**Město Třeboň**

### **Vysvětlení, změna a doplnění zadávací dokumentace č. 3**

### **„Stavební úpravy a revitalizace sportovní haly v Třeboni“**

**1. Nárazuvzdorný akustický stropní podhled tělocvičny**

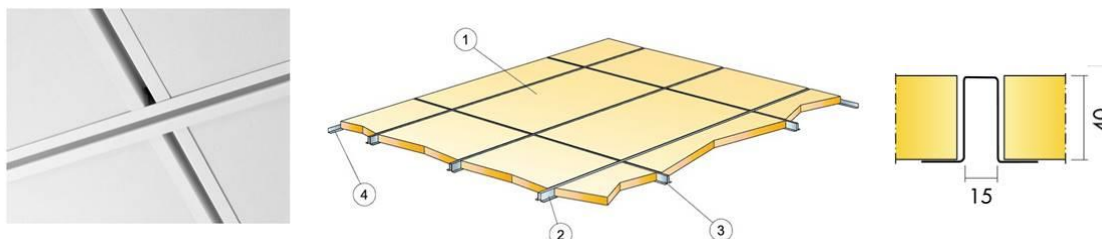
65 416100 D+M podhledových panelů s odolností proti silnému mechanickému nárazu, tl. 40mm, vkládané do nosného systém. závěsného masivního roštu kotvené přes RF desku do nosného závěs. roštu m2 1941,16000

Potřebovali bychom bližší specifikaci výše uvedené položky.

**Nárazuvzdorný akustický stropní systém s viditelným nárazuvzdorným rastrem. Systém není demontovatelný. Panely mají nehořlavé vnitřní jádro vyrobené ze skelné vlny vysoké hustoty. Součinitel zvukové absorpce dle klasifikace EN ISO 11654  $\alpha_w=1,00$ , ap 125Hz =0,20.**

Panely jsou tlusté 40mm a rozměrem panelu (1200x600 mm), montáž je kontaktní za použití systémových zpevněných nárazuvzdorných rastrů. Každý panel je pevně zajištěn po celém obvodu panelu, třída nárazu-odolnosti 1A v souladu s normou EN 13964. Systémový rastr je vyrobený z pozinkované oceli s barevnou povrchovou úpravou.

Hmotnost celkové konstrukce kontaktní montáže je cca 6 kg/m<sup>2</sup>. Maximální možná zátěž koncových prvků na kazetu bez přemostění je 0,5 kg. Viditelný povrch panelu je pokryt nárazuvzdornou silnou tkaninou ze skelných vláken v barvě bílá 085. Nejbližší barevný vzorek NCS: S 1002-Y. Odražené světlo je rozptýlené, neoslňující. Zadní strana panelu je pokryta přírodně zbarvenou sklovláknennou tkaninou. Požární třída A2-s1 d0 dle EN 13501-1.
